Modulo per la presentazione delle osservazioni per i piani/programmi/progetti sottoposti a procedimenti di valutazione ambientale di competenza statale

Codice procedura 4394

Opera: Impianto per la produzione di energia elettrica da fonte eolica in località "Toppo Macchia" (PZ)

Proponente: MIA WIND S.r.l.

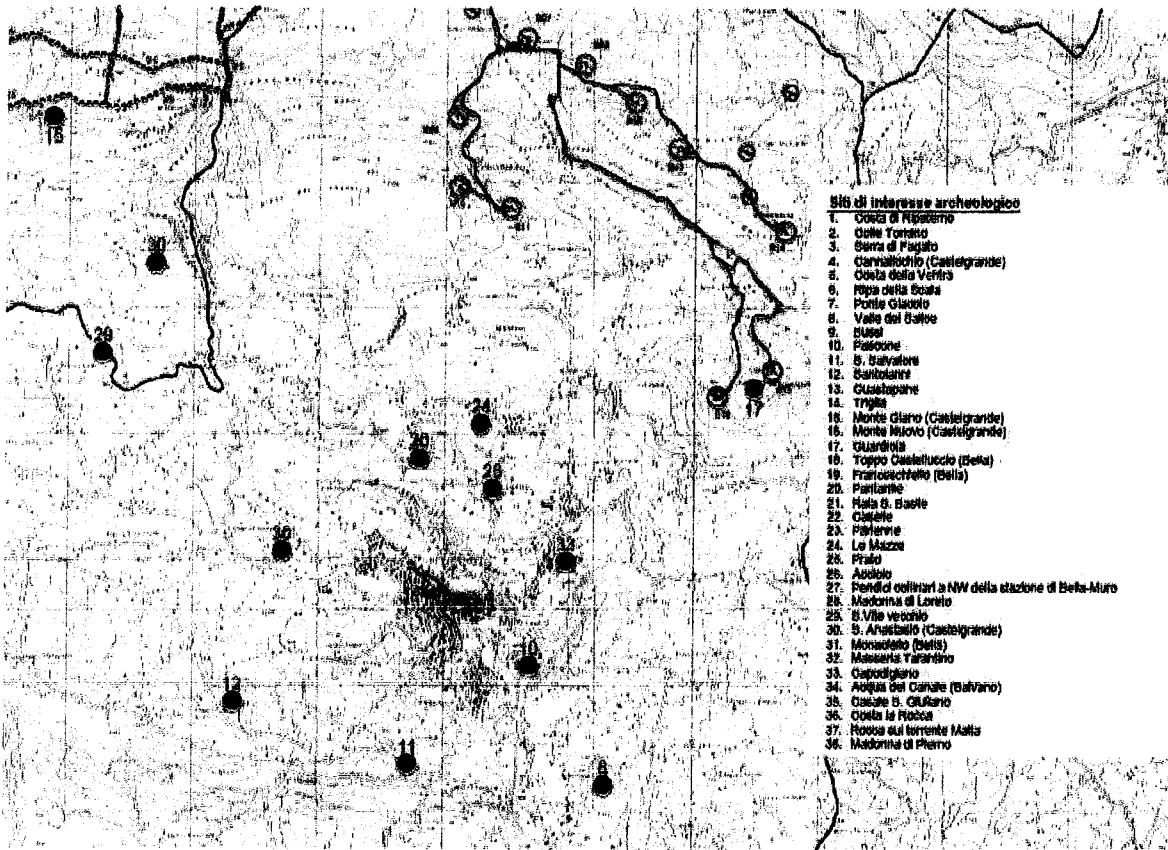
- La stabilità geologico-geomorfologica dei medesimi, per le caratteristiche litologiche e morfologiche dell'area, impone **particolare attenzione proprio alla componente idrica dei suoli**, sia essa di tipo meteorico superficiale, e/o sotterraneo di falda **[Elaborato A.2 Relazione geologica – Progetto Definitivo (Cap. 5 Par. 5.1)]**.

- **La spiccata eterogeneità litologica e stratigrafica consente tuttavia l'infiltrazione in corrispondenza delle aree fortemente fratturate e lungo le direttrici tettoniche** oltre che attraverso i corpi detritici posti alla base dei rilievi dando luogo a corpi acquiferi localizzati nelle unità a grado di permeabilità relativo maggiore ed in condizioni idrostatiche **[Elaborato A.2 Relazione geologica – Progetto Definitivo (Cap. 5 Par. 5.1)]**.

- Non si è rilevata nella attuale fase investigativa, con ogni probabilità a causa della appena trascorsa stagione estiva e inerente scarsità di precipitazioni, la presenza di venute idriche importanti nelle aree investigate che risultano evidentemente limitati agli eventi climatici intensi in corrispondenza delle incisioni meteorologiche morfologiche naturali **[Elaborato A.2 Relazione geologica – Progetto Definitivo (Cap. 5 Par. 5.1)]**

- Il contesto geologico di inserimento e **l'elevato regime di stress tettonico** caratterizzante l'area di progetto rende il territorio generalmente fragile sotto l'aspetto geomorfologico come peraltro fisiologico in contesto geografico appenninico, risultano pertanto presenti nell'areale di progetto numerosi fenomeni di instabilità gravitativa ma di entità dimensionale e volumetrica generalmente modesta e dotati in tal senso di superfici di scorrimento superficiali principalmente legati a fenomeni di lento scivolamento di coltri litoidi in condizioni di sovrassaturazione idrica connessa alle precipitazioni meteorologiche come spiegato dianzi. **[Elaborato A.2 Relazione geologica – Progetto Definitivo (Cap. 5 Par. 5.2)]**

- Dall'analisi del PAI delle AdB territorialmente competenti **emergono interferenze tra gli aerogeneratori di progetto e aree classificate a rischio potenziale** che dovranno essere oggetto di valutazione di dettaglio nella successiva fase esecutiva. **[Elaborato A.2 Relazione geologica – Progetto Definitivo (Cap. 5 Par. 5.2)]**

- In riferimento al PAI dell'AdB Campania Sud – ex interregionale Fiume Sele, alcuni siti di installazione aerogeneratori e connessi caviddotti ricadono in **aree classificate a rischio potenziale "P utr5"**; per le opere ricadenti in tali aree risulta prescritto uno studio geologico di dettaglio al fine di accertare l'effettiva presenza di aree in dissesto. **[Elaborato A.2 Relazione geologica – Progetto Definitivo (Cap. 6 Par. 6.1)]**

- Gli aerogeneratori B04, B05, B09, B10, B11, B13, B14 e B15, nonché le piazzole di montaggio e stoccaggio e alcuni relativi tratti di viabilità di progetto e di corrispondenti tratti di elettrodotto in cavo interrato, ricadono in aree sottoposte a vincolo idrogeologico ed è pertanto necessaria l'acquisizione del nullaosta da parte dell'Ufficio Foreste e Tutela del territorio ai sensi del R. D 3625/1923 e della L. R. 42/98. **[Elaborato A.2 Relazione geologica – Progetto Definitivo (Cap. 6 Par. 6.2)]**

- L'impianto è servito in parte da viabilità esistente e in parte da nuova viabilità, quest'ultima **interferisce con il reticolo idrografico** nei punti di interferenza Int1-Int2-Int3-Int4-Int5 e riportati nell'allegato 3 (rif. elab.A.3.3). Per gli alvei fluviali in modellamento attivo e le relative fasce di pertinenza su cui gravano le interferenze sono state condotte verifiche idrauliche in modo da accertarsi della compatibilità dell'opera in progetto. Per quanto riguarda la viabilità esistente non è stata eseguita alcuna verifica idraulica in quanto non si prevede la realizzazione di nessun intervento, se non quelli relativi alla sistemazione della sede stradale esistente, in quanto

consentiranno il solo passaggio delle macchine che trasporteranno gli aerogeneratori in fase di montaggio. [Elaborato A.3.0. Relazione idrologica e idraulica– Progetto Definitivo (Cap. 5 Par. 5.1 - Interferenze)]. Dunque vi è il rischio che esse vengano riconsegnate senza interventi di ripristino.
